OR.271.5.2020

**WYJAŚNIENIA TREŚCI  
SPECYFIKACJI ISTOTNYCH WARUNKÓW ZAMÓWIENIA**

**„Budowa sal gimnastycznych z zapleczem socjalno-technicznym oraz infrastrukturą towarzyszącą przy Zespole Szkolno-Przedszkolnym im. Jana Pawła II w Bystrej i przy Zespole Szkolno-Przedszkolnym w Przybędzy”**

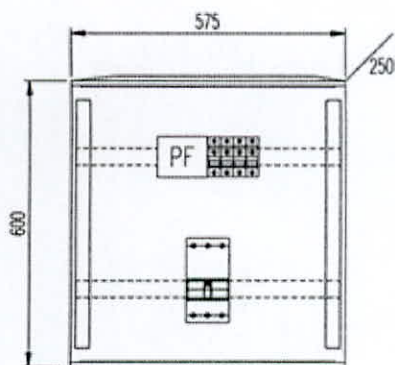
1. Aparat elektryczny stanowiący element wykonawczy przeciwpożarowego wyłącznika prądu należy instalować w rozdzielnicy głównej budynku, zainstalowanej w pomieszczeniu wydzielonym pożarowo, w rozdzielnicy pożarowej lub na zewnątrz budynku. W przypadku obu projektów aparat ten zlokalizowany jest w rozdzielnicy głównej w korytarzu każdej z hal. Proszę o potwierdzenie, że ta lokalizacja jest prawidłowa.

Proponowane rozwiązanie na dzień realizacji projektu było prawidłowe, w chwili obecnej celem dostosowania do aktualnie obowiązujących przepisów należy przewidzieć następujące rozwiązanie:

Wyłącznik przeciwpożarowy prądu należy zamontować na zewnątrz budynku przy wejściu głównym w skrzynce SWG. Wyłącznik odłączał będzie spod napięcia wszystkie odbiory elektryczne, za wyjątkiem odbiorów mających znaczenie dla ewakuacji ludzi oraz prowadzenia akcji gaśniczej, w przypadku powstania pożaru. Sterowanie wyłącznikiem głównym możliwe będzie również przy pomocy wyłączacza napięciowego (wzrostowego), który uruchamiany będzie przy pomocy przycisków P.PWP.
